## **Prise de position sur le programme de gestion des déchets 2008 des responsables de la gestion des déchets**

**Inspection fédérale de la sécurité nucléaire IFSN**

ENSI 33/110 f

Illustration 5-1: Le plan de réalisation du dépôt DHR et du dépôt DFMR intègre les hypothèses de l'analyse des coûts 2006 et les exigences définies dans la Conception générale du plan sectoriel «Dépôts en couches géologiques profondes» (combinaison des Tableaux 51a et 51b, NTB 08-01, pp. 52 et 53).

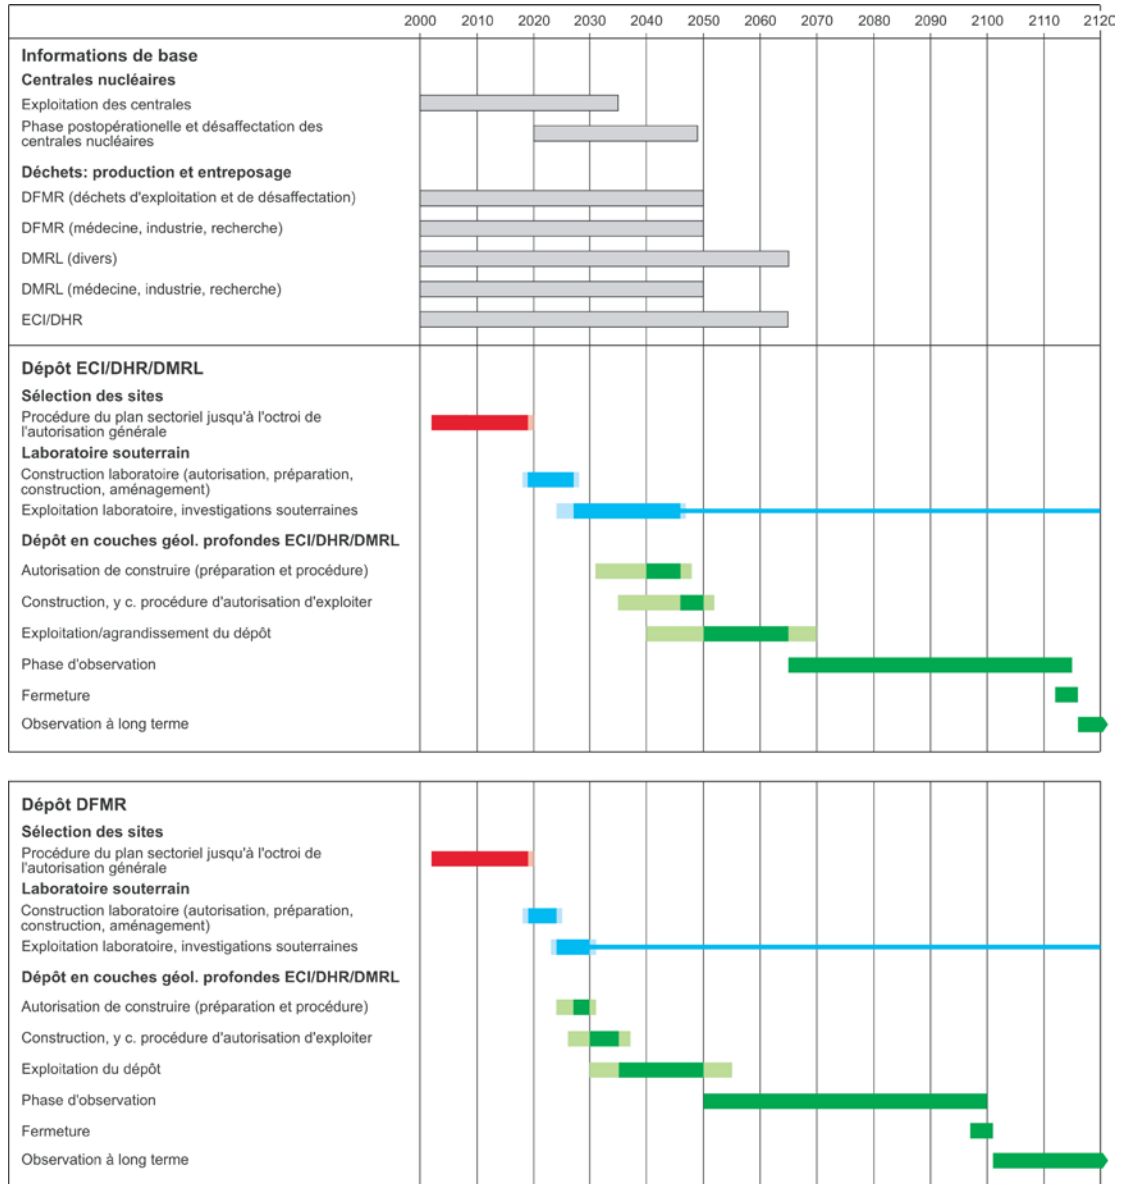
Conformément au calendrier proposé (cf. Illustration 5-1), l'exploitation du laboratoire souterrain du dépôt DFMR et les investigations souterraines correspondantes auront lieu simultanément à la préparation et à la procédure de l'autorisation de construire. Selon l'IFSN, la Nagra doit démontrer dans le prochain programme de gestion des déchets comment les résultats des recherches effectuées par le laboratoire souterrain du dépôt DFMR pourront être pris en compte à temps dans la demande de construire.

Conformément au calendrier proposé (cf. Illustration 5-1), l'exploitation du laboratoire souterrain du dépôt DFMR et les investigations souterraines correspondantes auront lieu simultanément à la préparation et à la procédure de l'autorisation de construire. La Nagra doit démontrer dans le prochain programme de gestion des déchets comment les résultats des recherches effectuées par le laboratoire souterrain pourront être pris en compte à temps dans la demande de construire.

L'IFSN exige que la planification du développement du laboratoire souterrain d'un dépôt DFMR et les expériences prévues soient concrétisées correctement et précisées dans le prochain programme de gestion des déchets. Seront notamment traitées les questions relatives à l'état des connaissances relatives aux propriétés géomécaniques des roches d'accueil analysées dans le cadre du plan sectoriel, mais aussi les expériences prévues par le laboratoire souterrain et concernant l'homogénéité/hétérogénéité des formations rocheuses, des indices géomécaniques, du tenseur des contraintes *in situ* et des propriétés de la roche.
